Zonage d'assainissement des eaux pluviales urbaines

Réponse avis MRAE Septembre 2024

ZONAGE D'ASSAINISSEMENT PLUVIAL – REPONSE AVIS MRAE

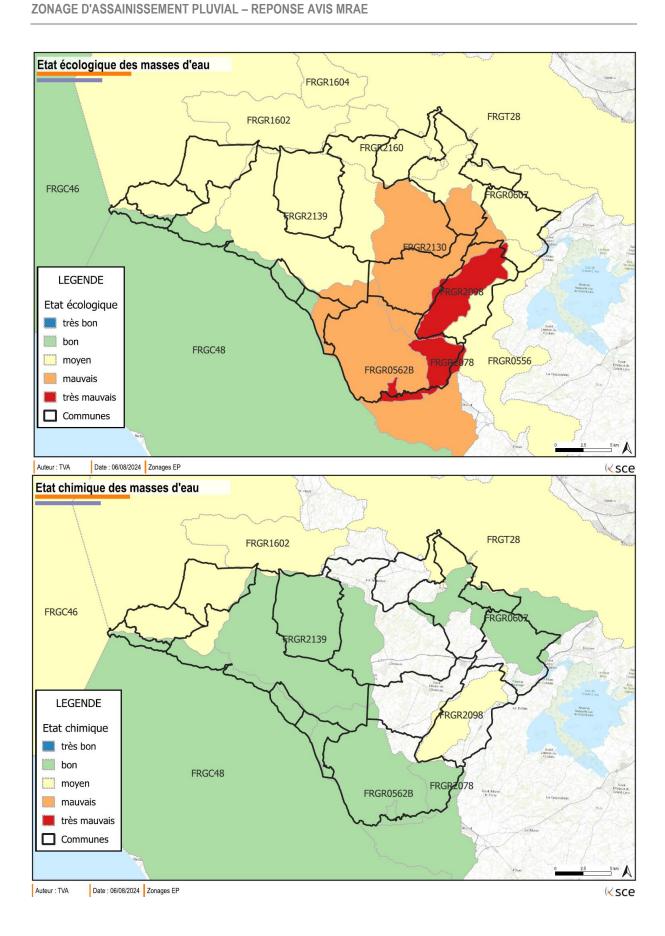
d'actualiser, préalablement à la consultation du public, les données relatives à l'état des masses d'eau, à la qualité des rejets en mer et aux usages tributaires de la qualité de l'eau ;

2.1.1. Etat des masses d'eau

La DREAL indique que les derniers états écologiques et chimiques des masses d'eau connu en Pays de la Loire est de 2017.

Les figures ci-dessous présentent leur état écologique et chimique sur la base des dernières données disponibles (2017).

Figure 7 : Carte des sites Natura 2000 (source : Geoportail)

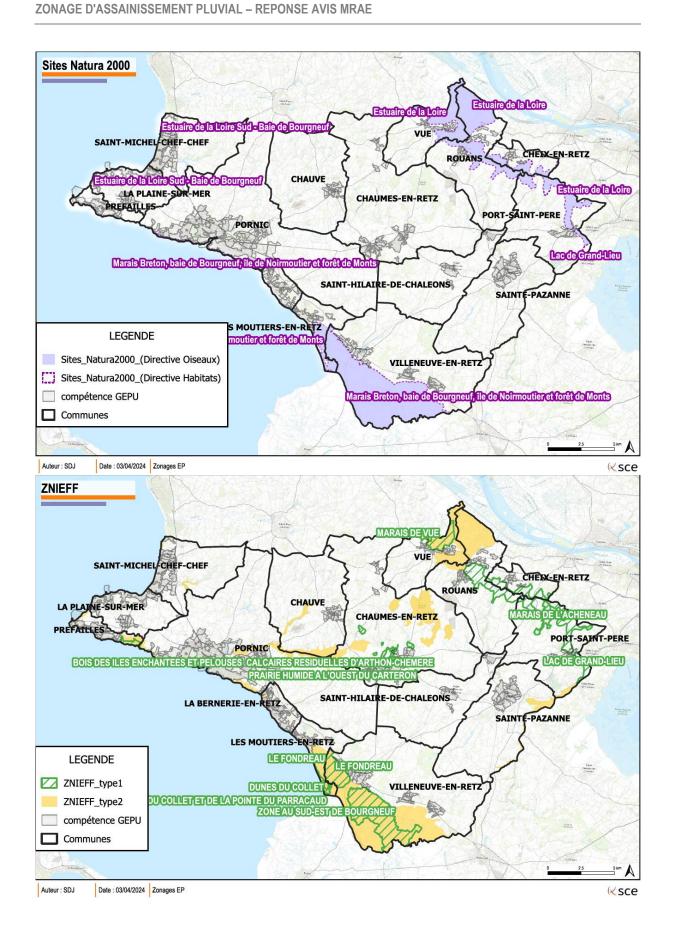
d'ajouter les zonages d'inventaire et de protection sur le domaine maritime sur les cartes des caractéristiques générales du territoire fournies en annexe 6 et d'améliorer la lisibilité de celles sur lesquelles le report des zonages de PLU dissimule potentiellement une partie des données environnementales;
